福建中医药大学教学综合楼项目

福建中医药大学教学综合楼总平面及建筑设计方案初审意见

福建中医药大学教学综合楼总平面及建筑设计方案初审意见的回复

关于福州百氏实业有限公司百氏大厦等项目总平面规划及建筑设计
方案评审会意见回复

水电室外管线综合总平面图 1:300

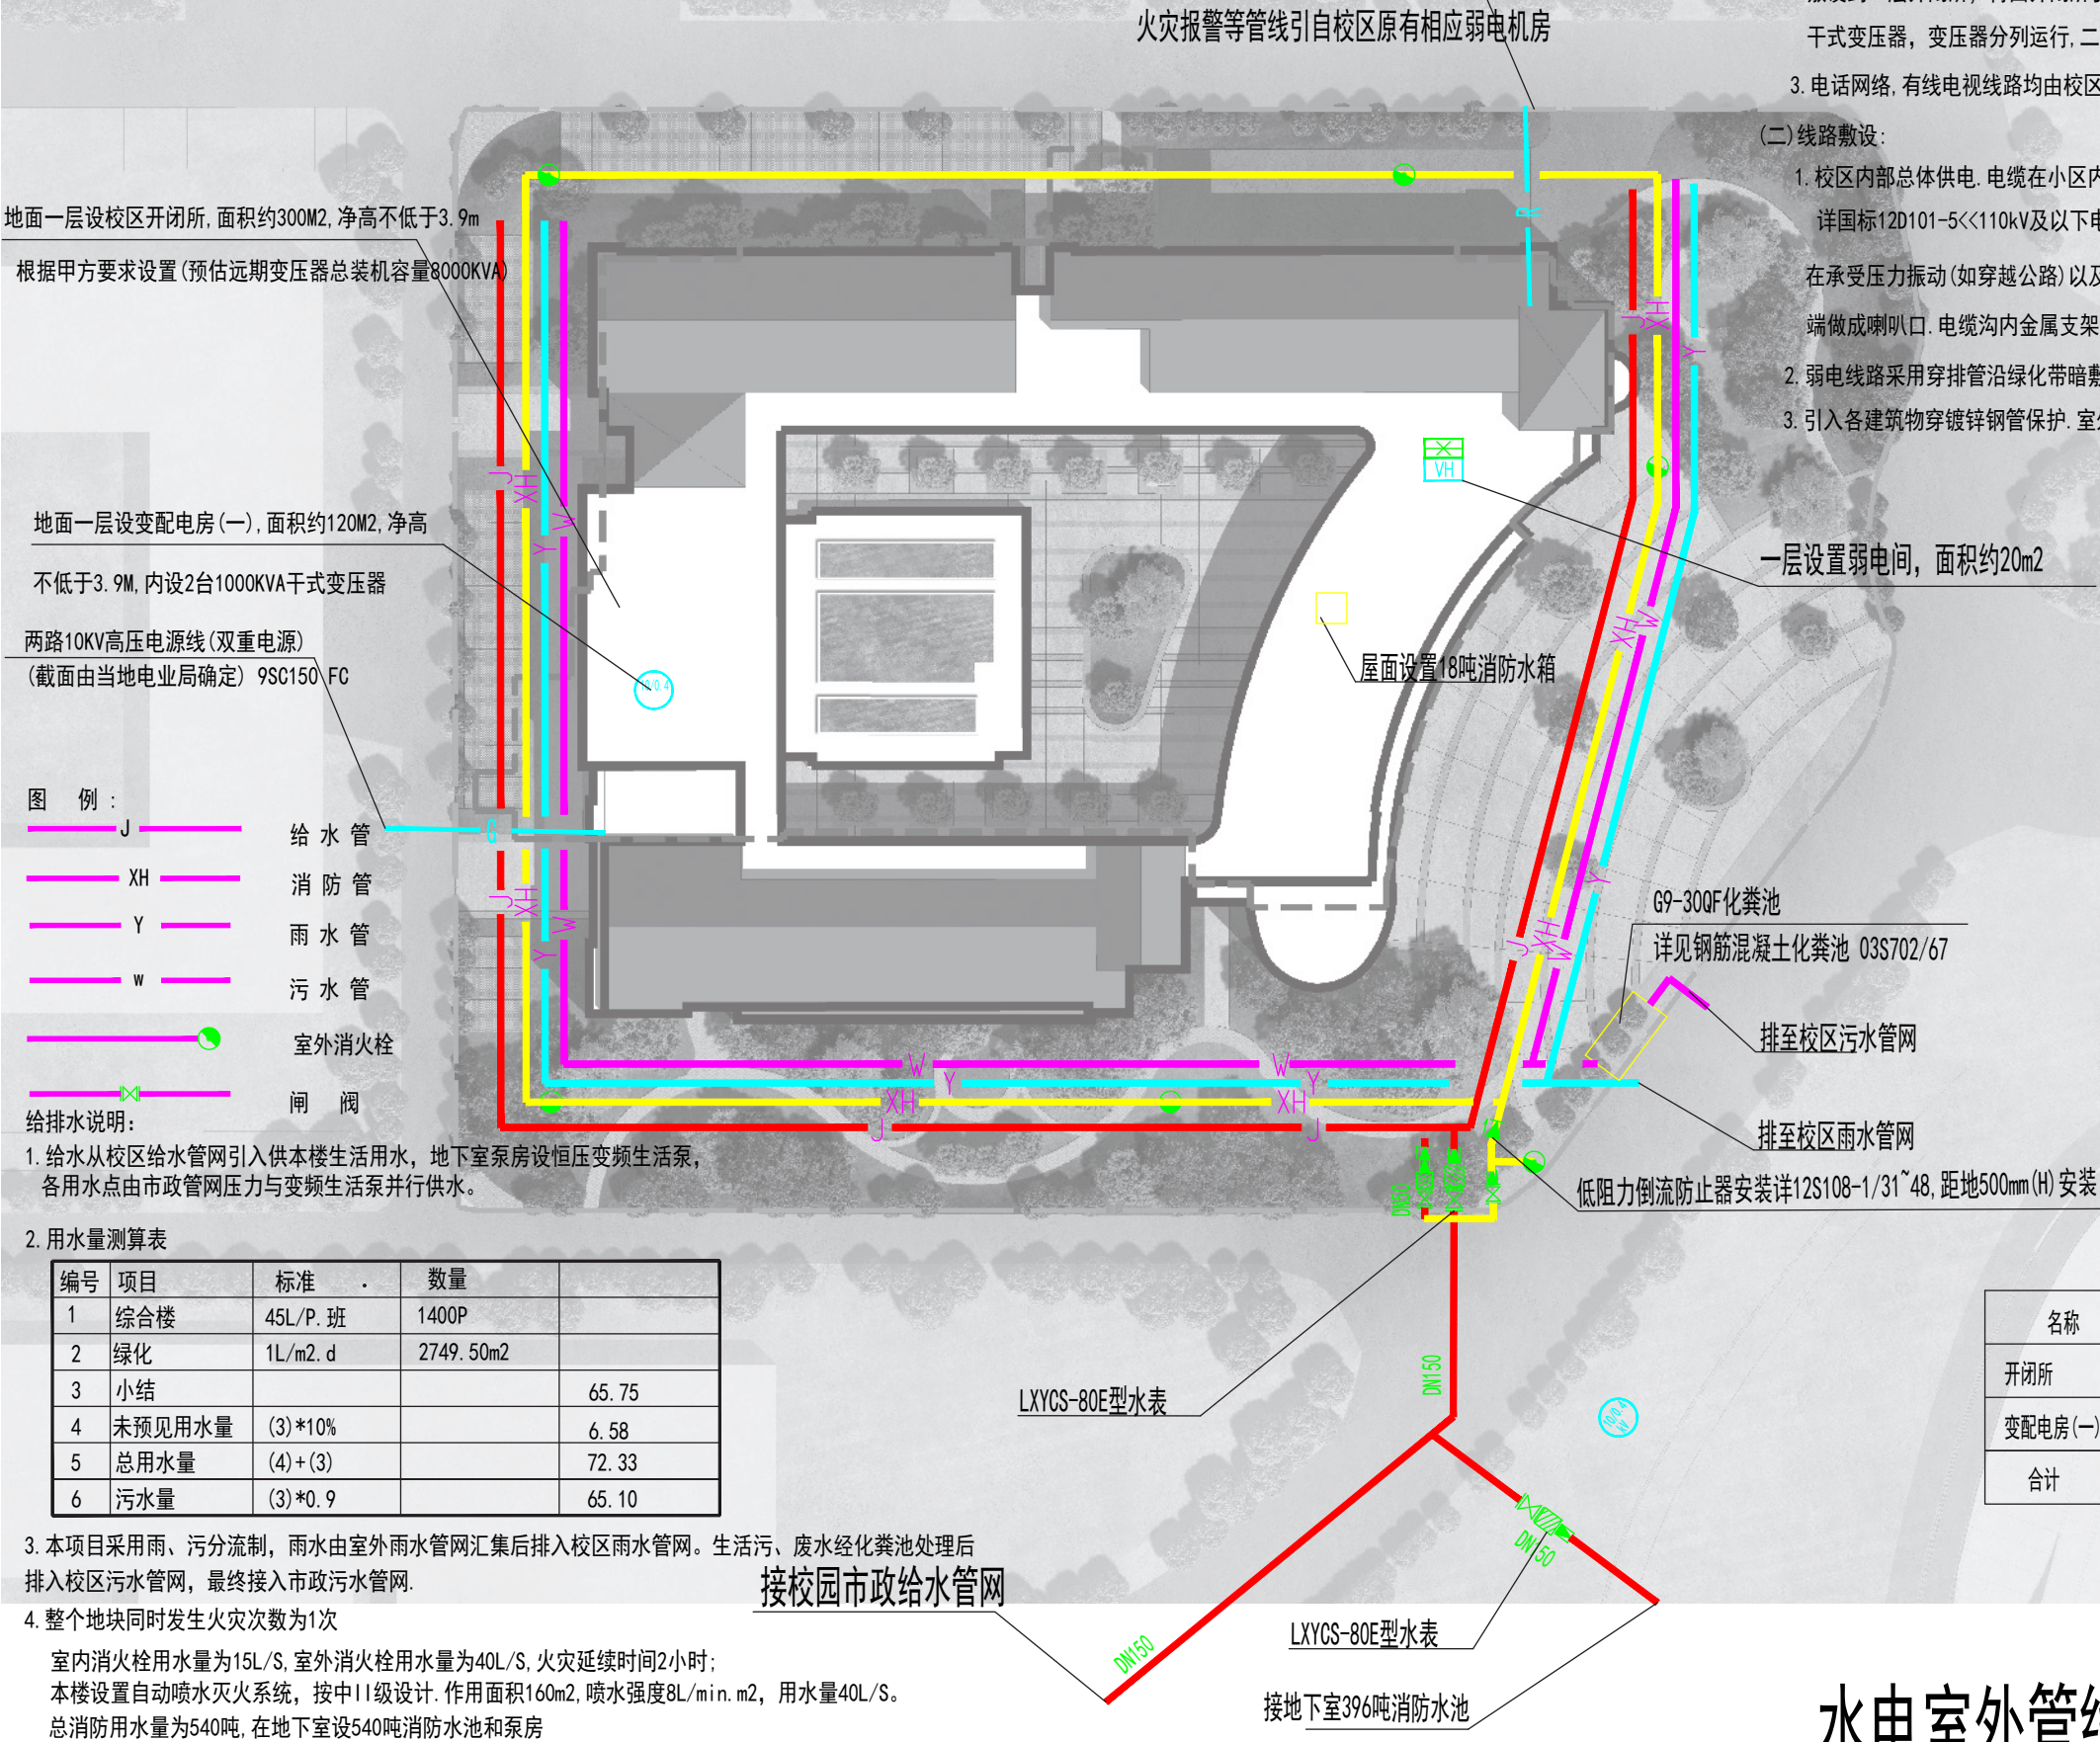
建议 高压电源进线处 埋管 ~~改为~~ ~~管~~
6 管过少，建议 增加 至少 9 管（另考虑后期进出
线情况）

1. 建议高压电源进线处理管 6 管过少，建议增加，至少 9 管（另考虑后期进出线情况）。

回复：已按建议增加至 9 管。

总平面图 1:300

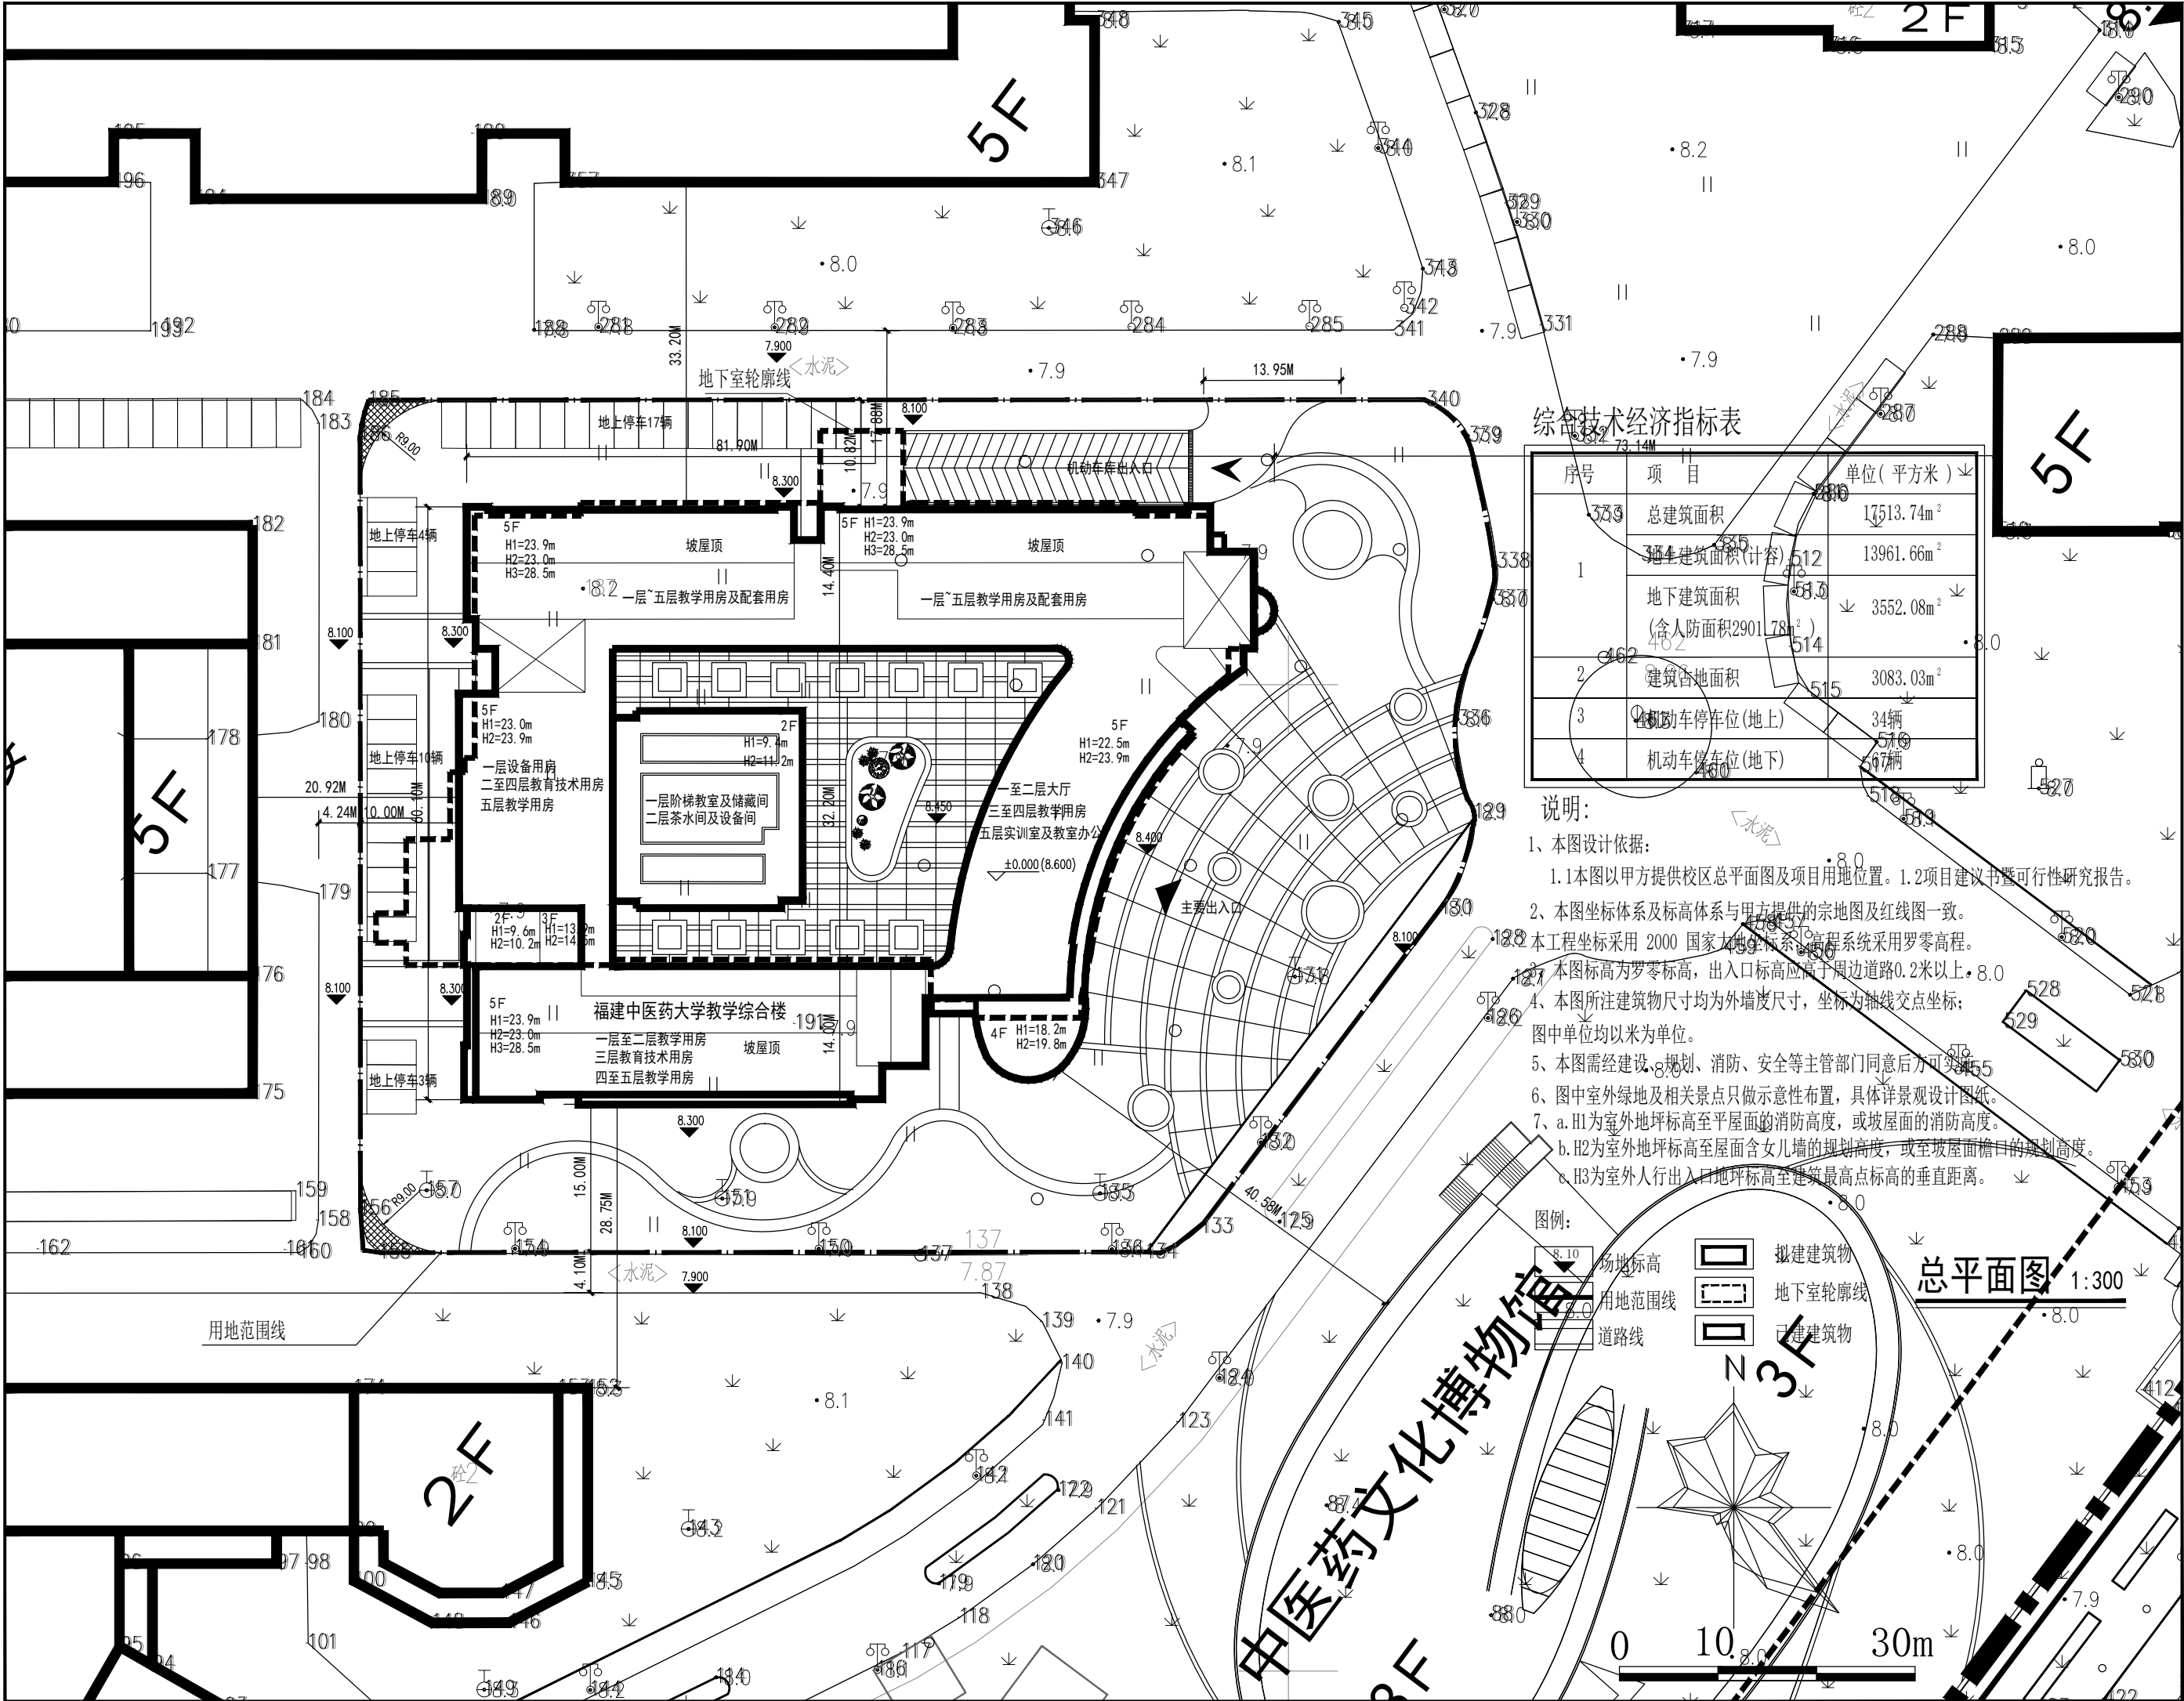
2、补充完善高度H1、H2、H3的标注(H1为《建筑设计防火规范2018》中的消防高度,H2为市规P75-P76中的规划建筑高度,H3为室外人行出入口地坪标高至建筑最高点标高的垂直距离)并在总平面图中说明;

3、建筑主朝向与指北针朝向的夹角标注,以便复核间距;

9、补充车辆出入口宽度标注;

10、补充机动车停车位编号;

11、补充完善所有新建、拟建建筑的间距标注,待补充后复核;

回复：已补充标注 H1、H2、H3。

回复：建筑朝向为正南北向。

回复：已补充标注。

回复：已补充机动车停车位编号。

回复：已补充间距标注。

1-1剖面图 1:100

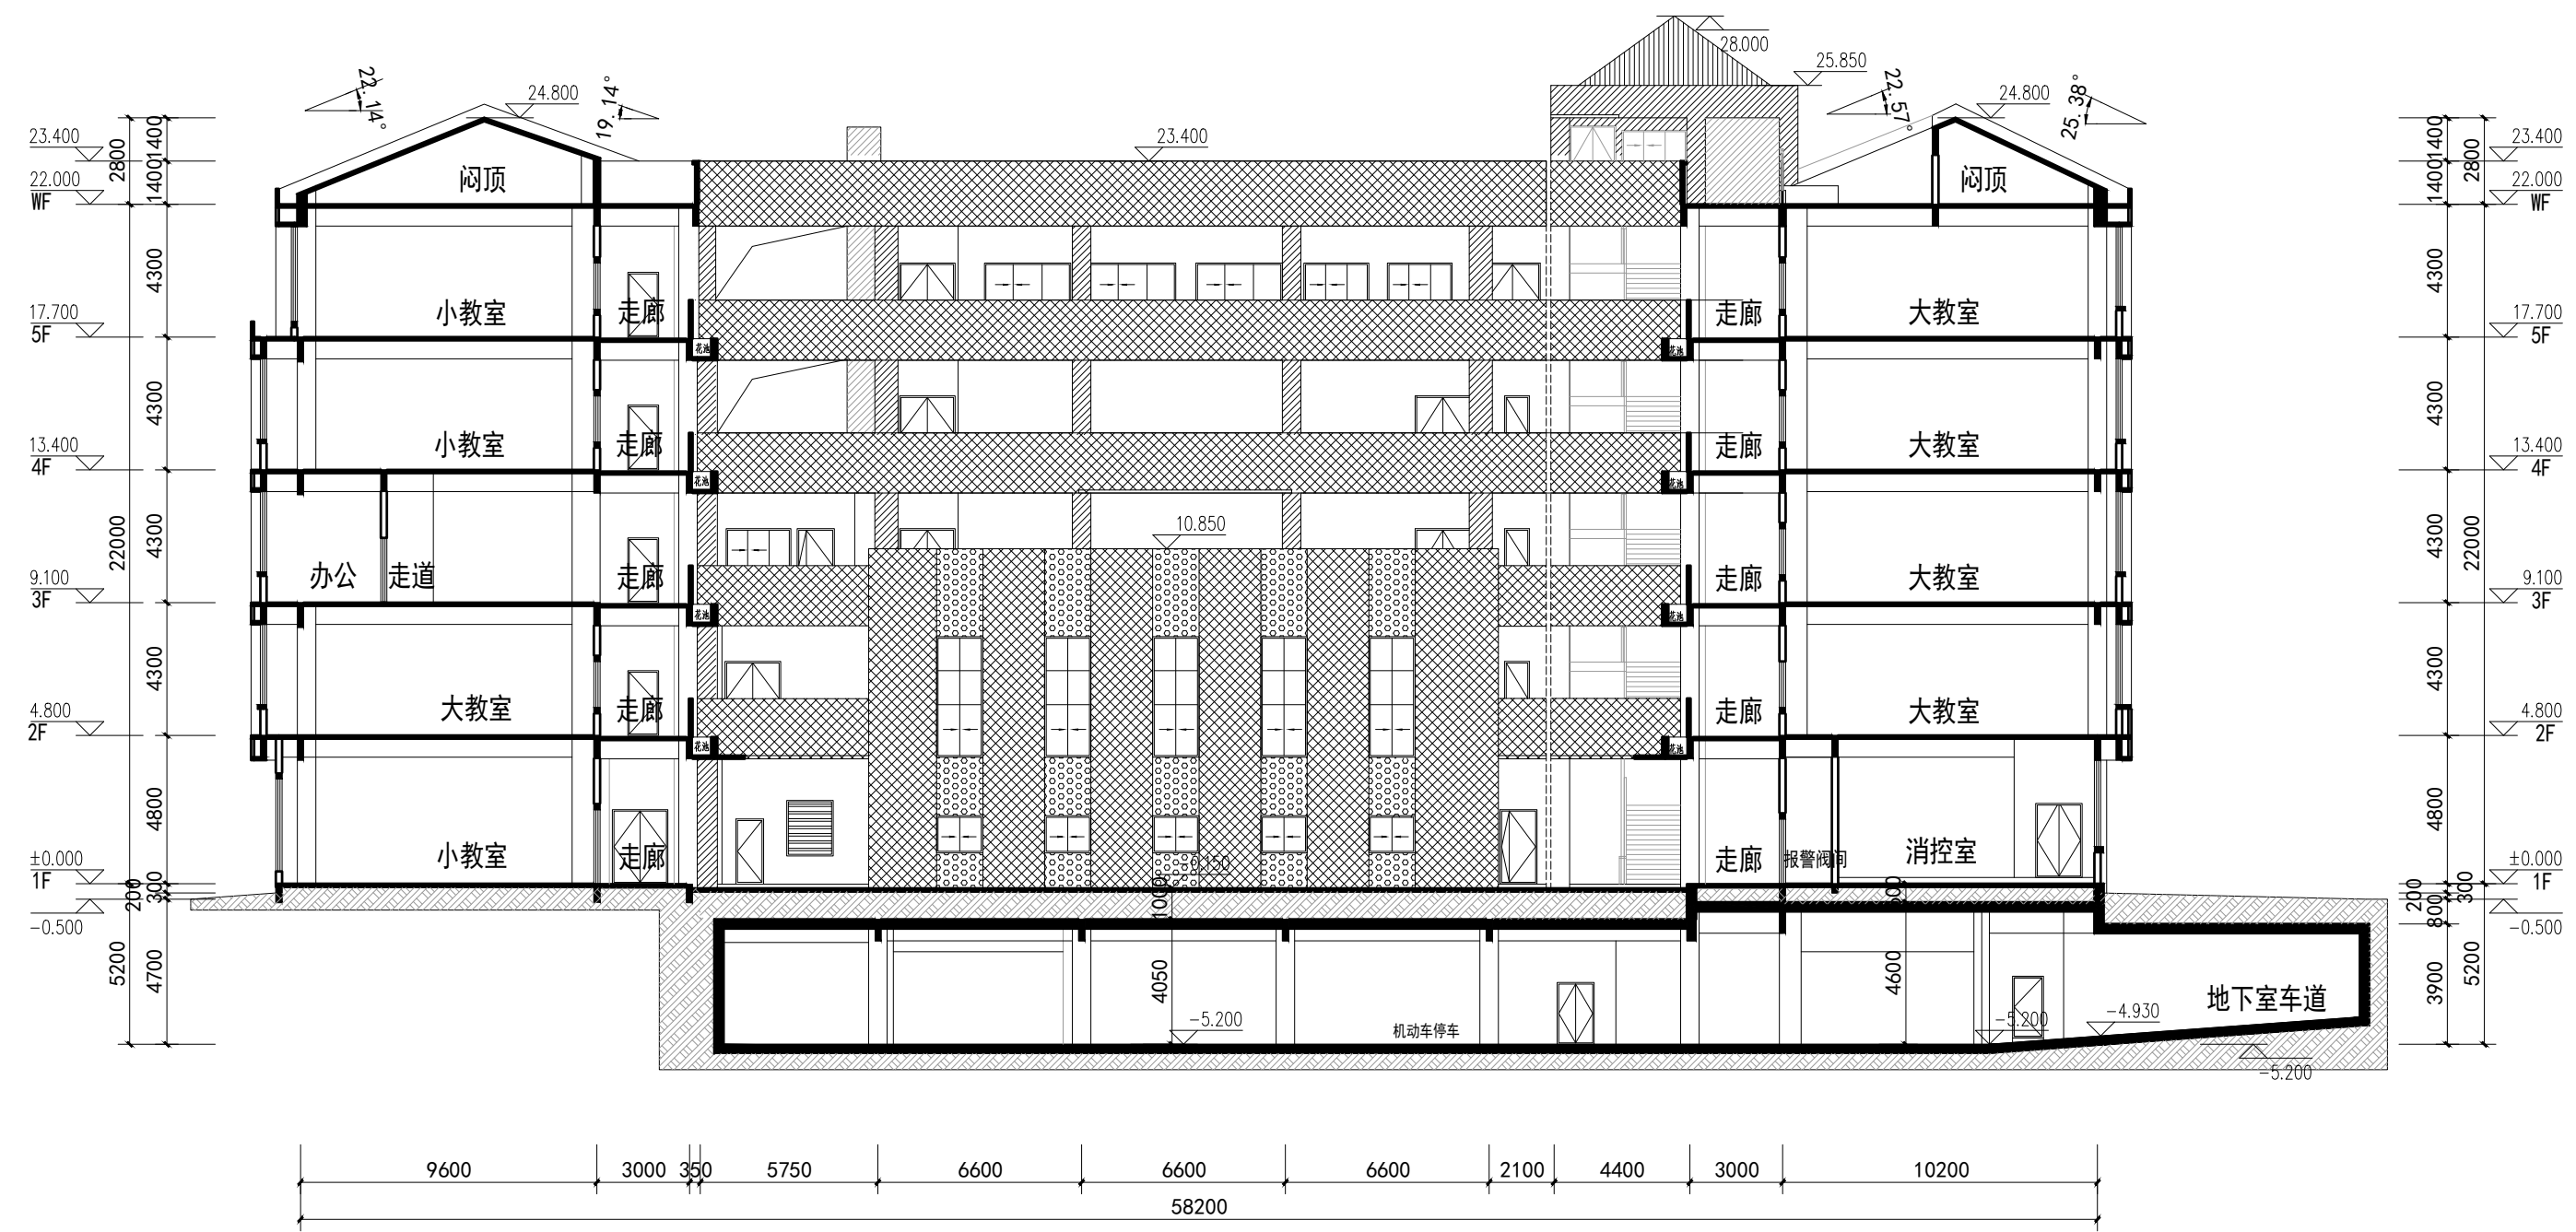
12、剖面与单体平面图不一致;

回复：已修改。
